**ZAC DE LA FRANGE NORD  
DE QUEND-PLAGE-LES-PINS**

**SOUS-DOSSIER DE MISE EN COMPATIBILITÉ  
DU PLU DE QUEND**

**PIÈCE N°2 :  
EXEMPLAIRE DE L'OAP MODIFIÉE**

**Secteur à vocation de logements-commerces et services de la Frange Nord : principes d'aménagement**

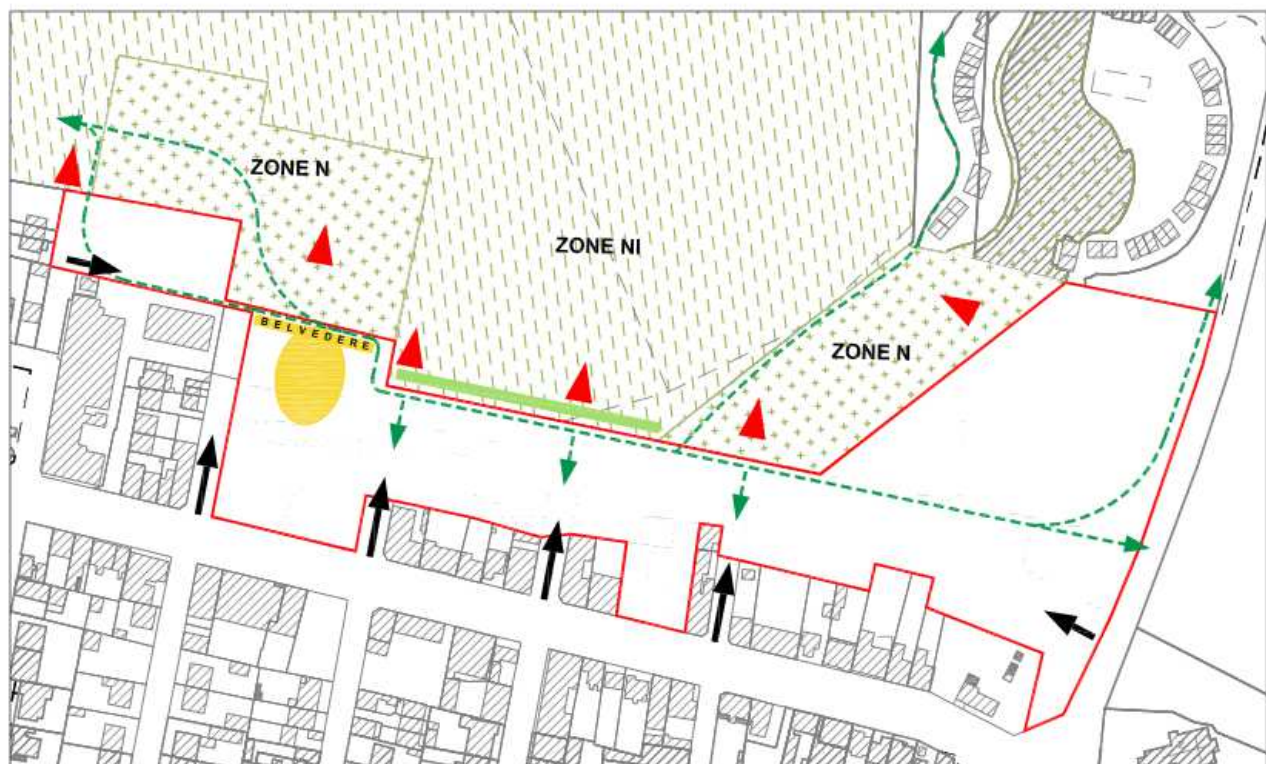
L'opportunité de la recombposition de la frange Nord a conduit la collectivité à engager une démarche de reconquête foncière pour l'aménagement de ce secteur (sous forme de ZAC). Le projet va permettre, dans le cadre d'un projet d'ensemble, de diversifier l'offre résidentielle (**logements**), de compléter l'offre en commerces et services, **ainsi qu'en terme d'hébergements hôteliers, touristiques ou saisonniers**, afin de « coudre » la ville autour de lui, ~~de réaliser~~ en réalisant des interconnexions avec les projets alentours et ~~de recombposer en recomposant~~ l'entrée de ville.

- ~~Privilégier les essences locales et notamment celles relatives à la présence de l'espace dunaire.~~
- Le projet devra participer à la mise en valeur des paysages et du massif dunaire classé.
- Veiller à ce que les futurs aménagements paysagers n'introduisent pas d'espèce herbacées exogène et privilégient des plantations arborées et arbustives adaptées à l'environnement dunaire local
- Les ouvertures sur le grand paysage seront à maintenir de façon à conserver le rapport depuis le centre-bourg vers l'espace dunaire.

- Réaliser des ~~voies de bouclage~~ afin de proposer un îlotage.
- Assurer des connexions douces vers Belle Dune, le centre-bourg, l'entrée de ville.
- La voirie comprendra des proportions suffisantes ou un plan de circulation pour une desserte en adéquation avec le projet et le schéma global de circulation de la commune, tout en prenant en compte l'accessibilité des personnes à mobilité réduite.
- ~~Veiller à l'intégration paysagère de cette nouvelle voie, notamment par des choix de matériaux intégrés et respectueux de l'environnement~~
- Limiter l'impact de la voiture individuelle en privilégiant la gestion collective du stationnement (notamment en sous-sol).
- Prévoir pour chaque logement d'immeuble collectif, un espace pour les deux roues.
